BELO HORIZONTE PREFEITURA	PARECER TÉCNICO 2374/26	DATA 05/10/2026	SMMA
		GERÊNCIA GELIN

1. INTRODUÇÃO

Este parecer faz uma 2ª análise da solicitação de Autorização para Ocupação em Área de Relevância Ambiental - ARA por presença de APP de curso d'água no Lote 021, Quarteirão 19, Zona Fiscal 506, Planta CP 254001M, situado na Rua Papoula Branca, nº 37, Bairro Havaí, Regional Oeste, CEP: 30.555-110. O projeto contempla também intervenções no Lote 020. Além da verificação da pertinência da ocupação, a presente análise retifica o parecer técnico (PT) nº 0973/26.

Figura 1: (A) Localização dos lotes; (B a E) Características dos lotes 020 e 021, de acordo com a Lei Federal nº 12.651/12 e Lei Municipal nº 11.181/19. **Fonte:** BH Map, 2025.

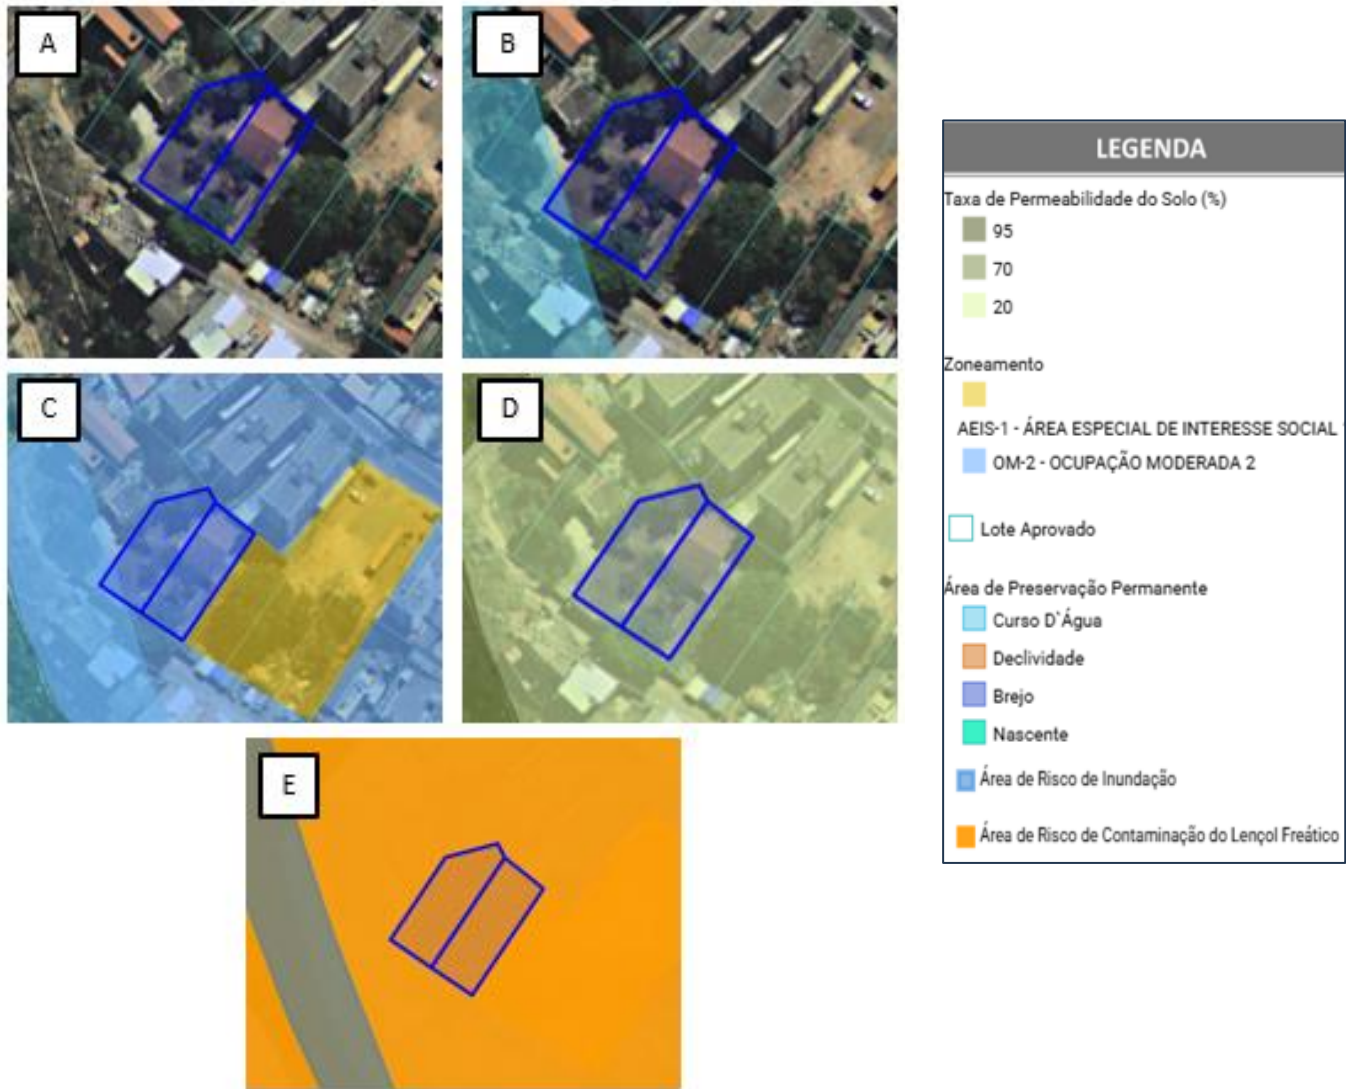
Como os lotes se encontram no zoneamento Ocupação Moderada - 2 (OM-2), é requerida área permeável de no mínimo 10%, quando possuírem área menor ou igual a 360 m², enquanto que a permeabilidade é de 20% (**Figuras 1C e 1D**) quando possuírem área maior que 360 m².

Quando somadas, essas áreas totalizam 738 m² e a permeabilidade exigida para o projeto será de 20%, ou seja, 147,60 m² (738 m² x 30%) e não 111,60 m², conforme mencionado no PT 0973/26.

Ambos os lotes estão em área de risco de contaminação do lençol freático (**Figura 1E**) e apenas o lote 021 é atingido por mancha de APP de curso hídrico (**Figura 1B**) em sua porção sudoeste, devido à existência do Córrego do Cercadinho, com mancha de inundação próxima, mas que não os atingem (**Figura 2**).

Figura 7: Planta topográfica da Gleba com destaque ao lote 020 incluído nesta análise. **Fonte:** Ticket 31.00672024/2024-24.

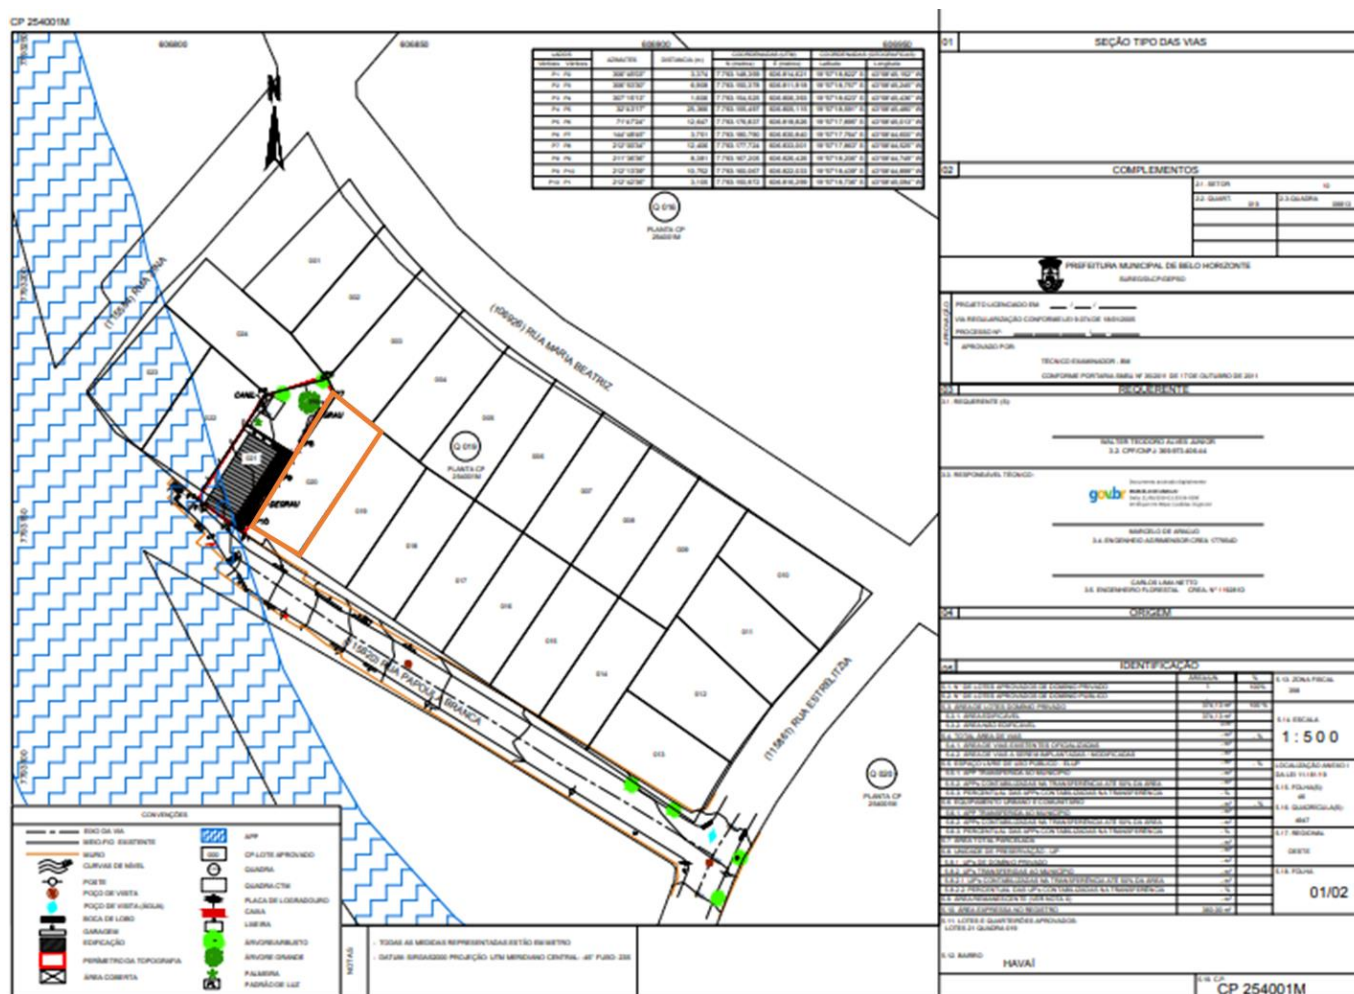
O Lote 021 apresenta configuração pentagonal, com edificação implantada na porção frontal e área remanescente em terreno natural na parte posterior (**Figura 7**). O Lote 020 também foi incorporado à proposta de intervenção, estando sua delimitação indicada em laranja na planta topográfica apresentada na Figura 7. Quanto às características do relevo, observa-se terreno em aclave, com desnível aproximado de 8 m entre a área do imóvel e o greide da via pública, conforme demonstrado no perfil topográfico apresentado na **Figura 8**.

Conforme se observa, a planta topográfica apresentada não contempla a representação das curvas de nível. Contudo, o desnível existente no terreno pode ser identificado a partir das informações altimétricas disponíveis. Quanto à declividade, foi apresentado levantamento planialtimétrico contendo superfícies de inclinação, segundo o qual a maior parte do lote estaria inserida em áreas com declividades de até 17% (**Figura 9**). Entretanto, a consulta aos dados oficiais do BH Map evidencia a ocorrência de uma extensa mancha com declividade igual ou superior a 30% na porção central do lote (**Figura 10**), indicando a necessidade de uma avaliação mais detalhada das condições do terreno.

Nesse contexto, justifica-se a apresentação de laudo geotécnico, especialmente em razão da possível ocorrência de áreas com declividades mais acentuadas e da necessidade de caracterização das condições de estabilidade e segurança do terreno. Ressalta-se, ainda, que as informações urbanísticas e ambientais disponibilizadas pelo SIURBE também apontam a necessidade de atenção quanto ao risco de contaminação do lençol freático.

Figura 11: Seções longitudinais extraídas do projeto de terraplenagem. **Fonte:** Ticket 31.00672024/2024-24.

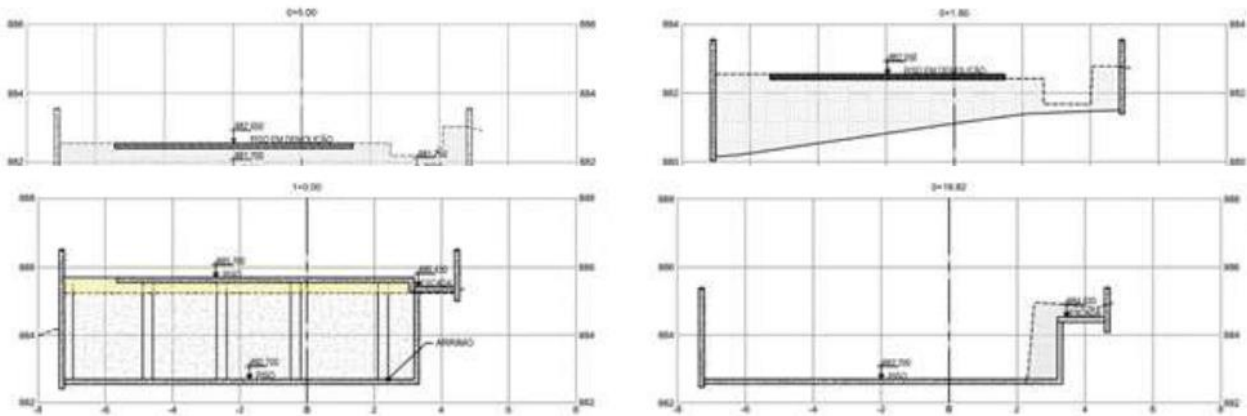
Esta equipe técnica entendeu ser necessária a investigação do topo freático com a apresentação de no mínimo dois furos de sondagem para determinar o nível d’água, bem como o perfil da área a ser escavada, sobretudo sob as projeções das áreas dos perfis “0+5.0”; “0+1.80”; “1+0.00”; e “0+18.82” (**Figura 11**).

Figura 12: Boletins de Sondagem da investigação geotécnica. **Fonte:** Sondar Sondagens Ltda.

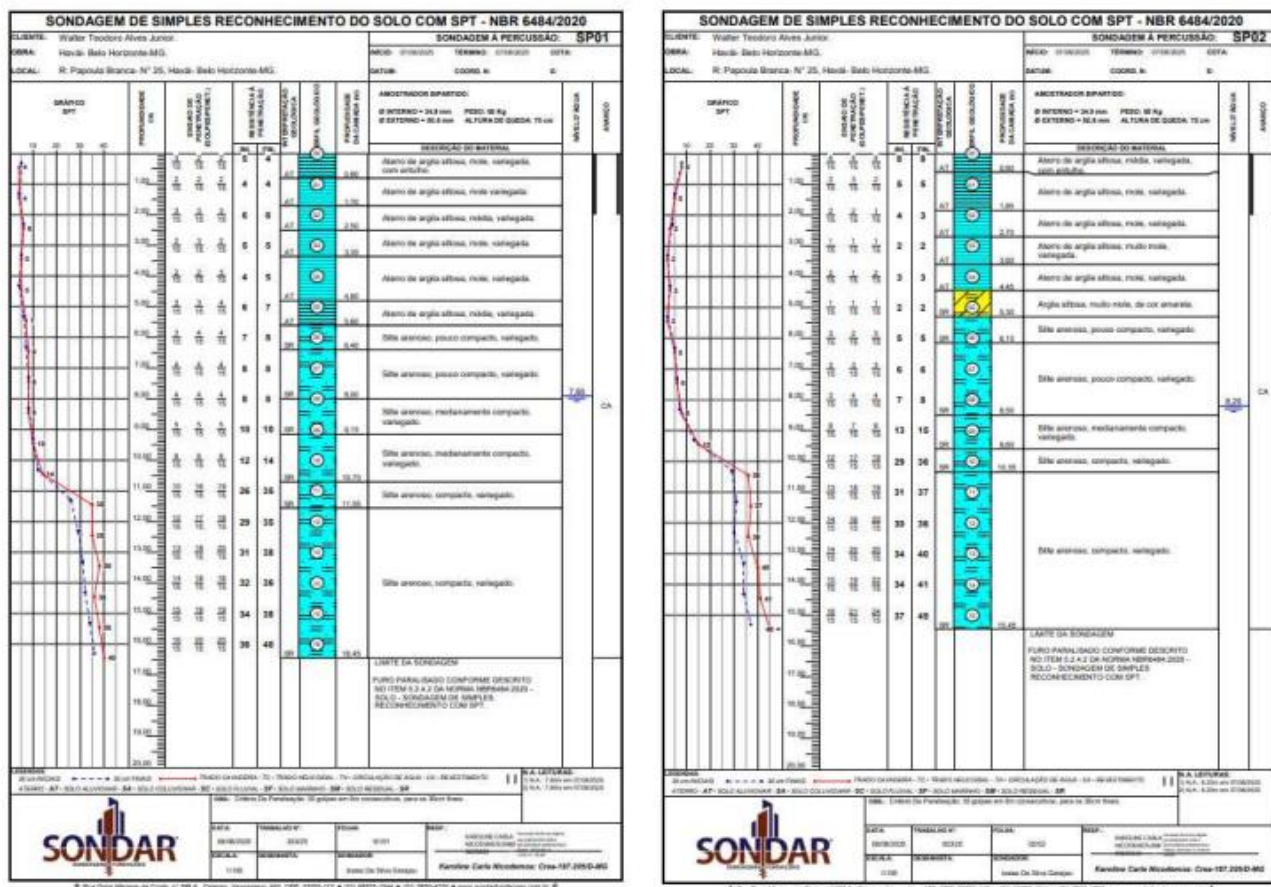
Após a solicitação, foram apresentados dois furos de sondagem, que perfazem um total de 31,90 m investigados (**Figura 12**). Conforme os boletins de sondagem, o perfil geotécnico identificado é constituído, da base para o topo, por silte arenoso compacto, variegado, passando a silte arenoso moderadamente compacto a pouco compacto, até atingir uma camada de argila siltosa muito mole, de coloração amarela. Nos níveis superiores, verifica-se a ocorrência de aterro constituído por argila siltosa, variando de consistência mole a média, com presença de entulho no topo.

A partir das investigações realizadas, é possível estimar o nível d'água subterrânea médio em aproximadamente 8,05 m, considerando-se a média das leituras obtidas nos pontos SP01 e SP02, correspondentes, respectivamente, a 7,90 m e 8,20 m. Ressalta-se, contudo, que as medições foram realizadas no mês de agosto, período tipicamente associado a menores níveis do lençol freático, estando, portanto, sujeitas a variações sazonais.

Em comparação com o projeto de terraplenagem apresentado, que prevê cortes de até aproximadamente 4,00 m, verifica-se, em princípio, uma amplitude vertical suficiente entre a superfície de intervenção e o nível d'água identificado, de modo que as intervenções previstas não alcancem o nível d'água subterrânea

observado durante as investigações. Tal avaliação deverá, contudo, considerar eventuais variações sazonais do nível freático e as condições efetivamente encontradas durante a execução das intervenções.

Assim, considerando as possíveis oscilações sazonais do nível freático, entendeu-se necessária a apresentação de Declaração de Não Intervenção no Lençol Freático, que foi prontamente entregue pela responsável legal Sra. Thalita Bruna Vieira (**Figura 13**). Nessa declaração é reafirmado o compromisso pela não intervenção e seus riscos associados. Vale ressaltar que o Sr. Walter Teodoro Alves Junior também assina tal documento.

ANEXO III – PLANTA BAIXA APROVADA

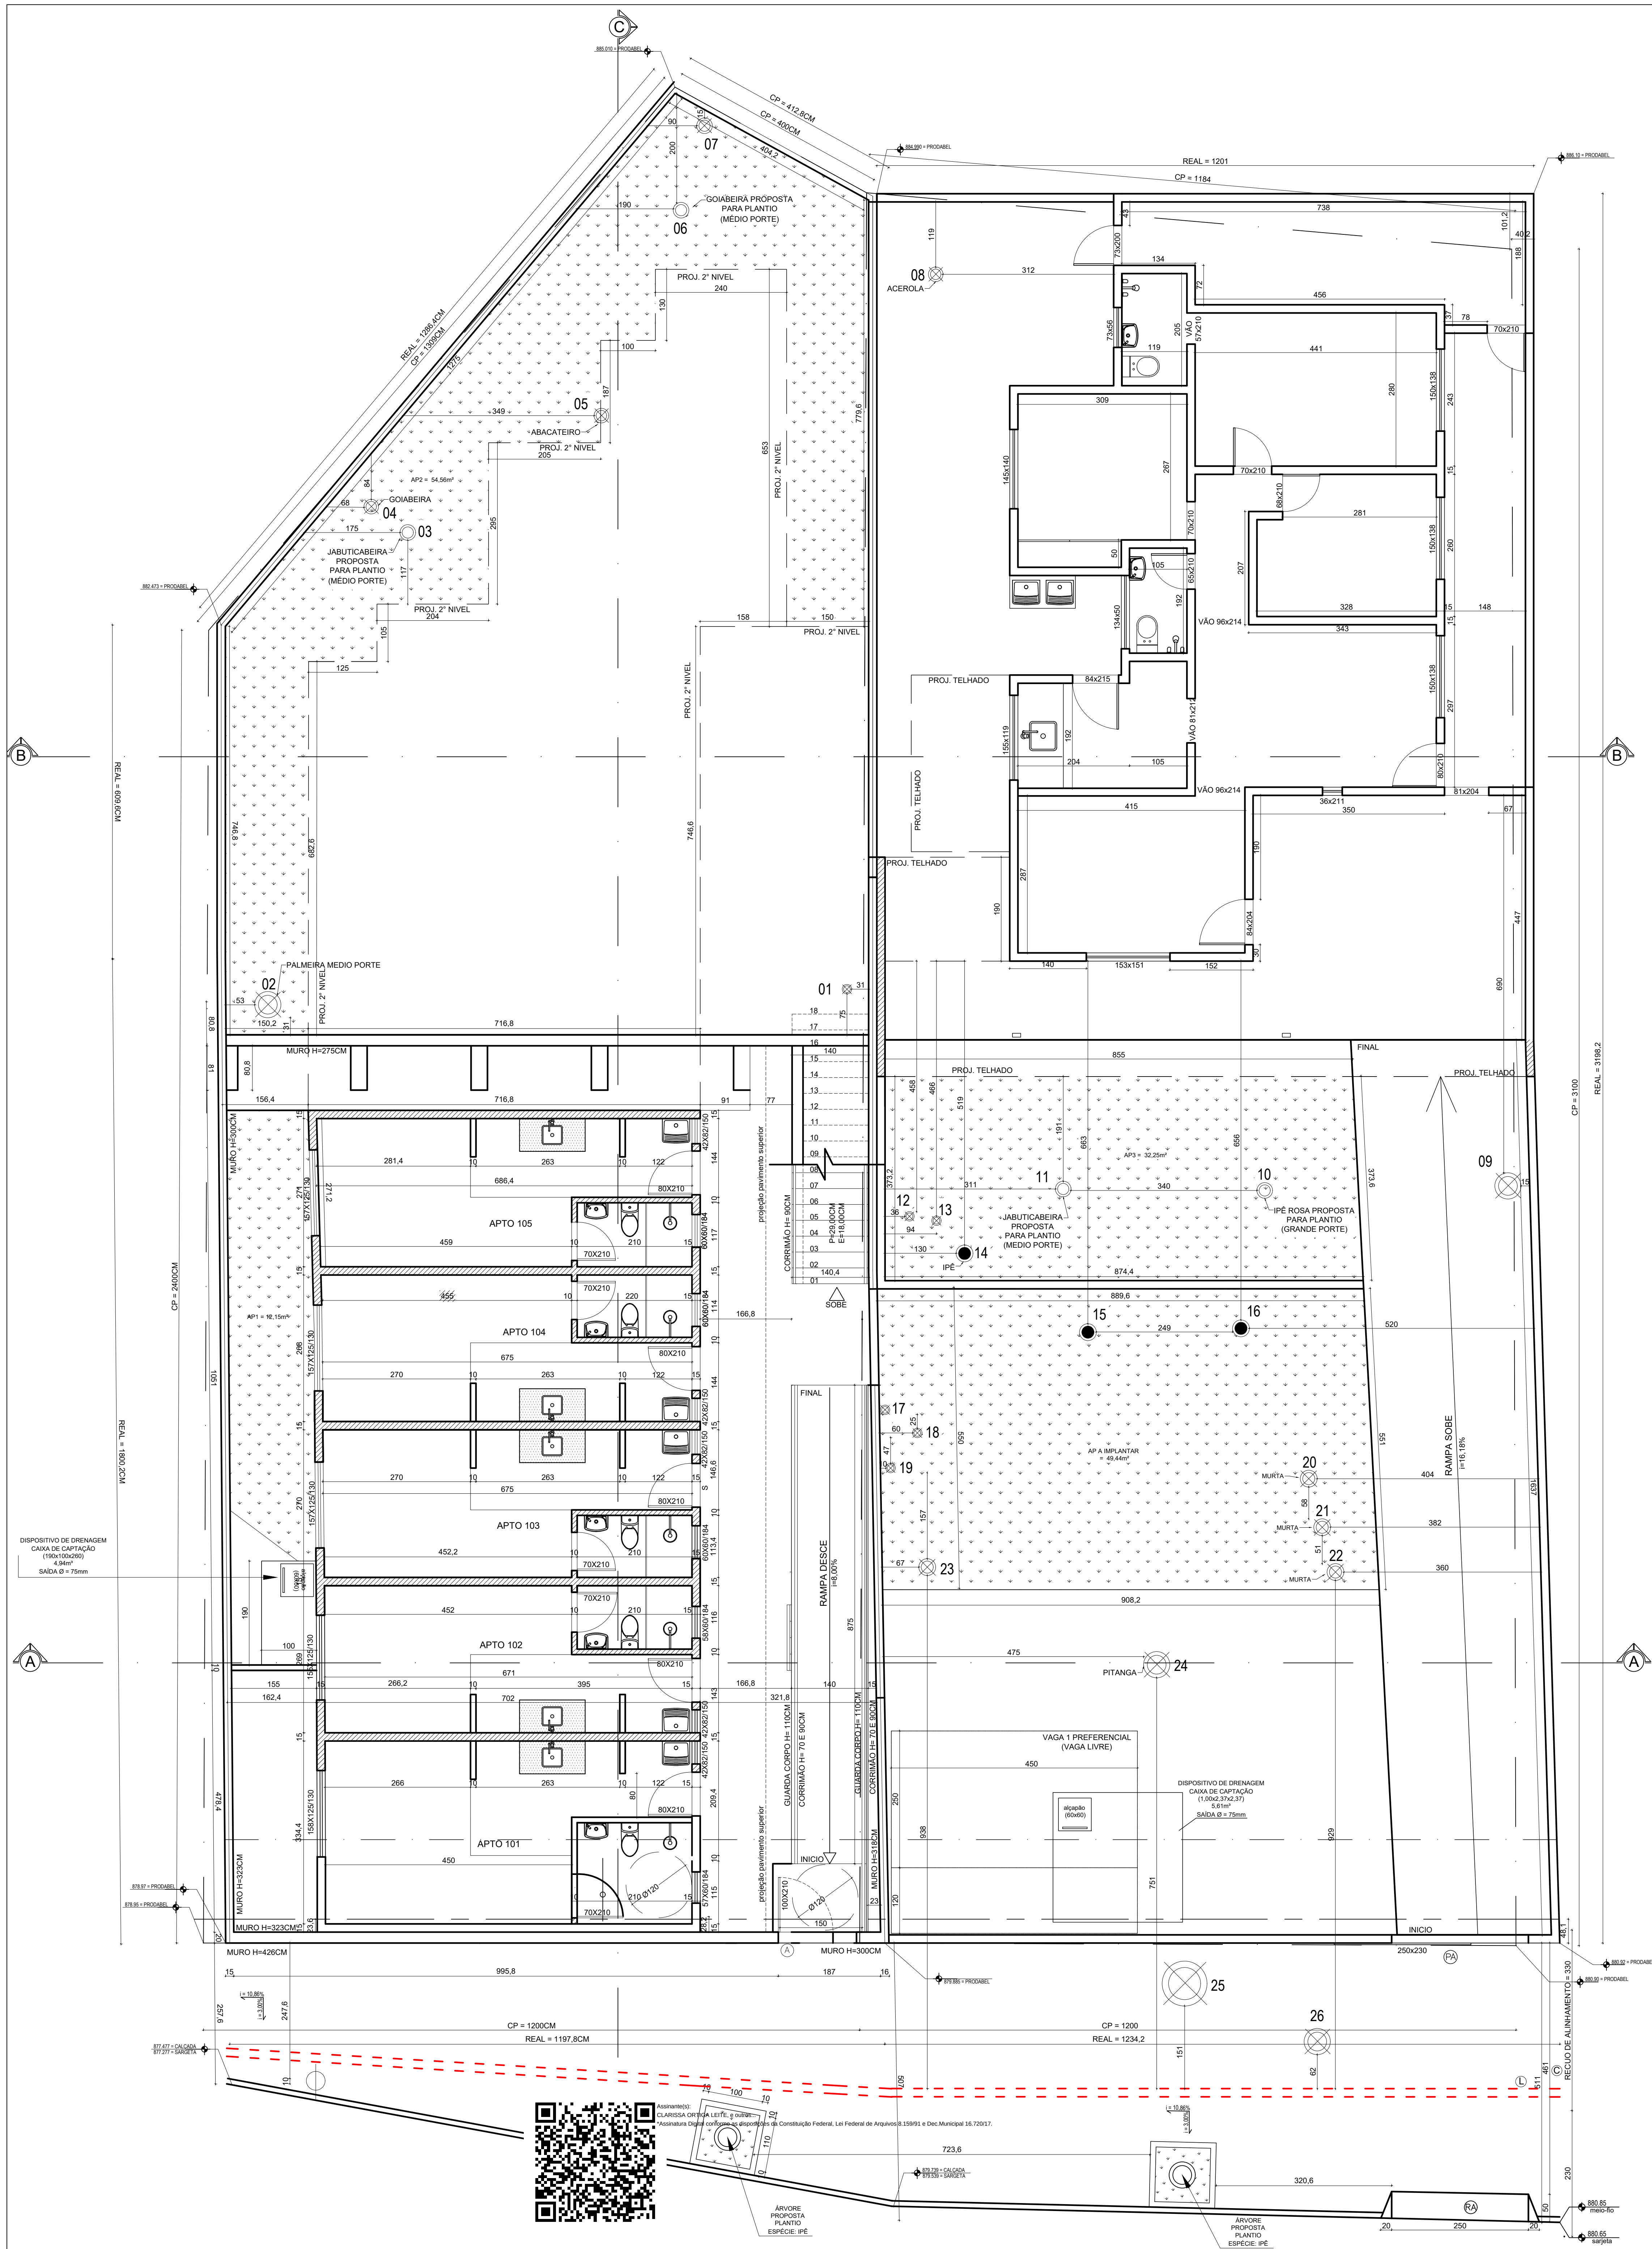
A proposta protocolada também prevê o plantio de seis (6) árvores, quatro (4) delas dentro dos lotes e duas (2) em área de calçada. **Pede-se para que, no centro da AP4, haja a previsão do plantio de mais um exemplar arbóreo.**
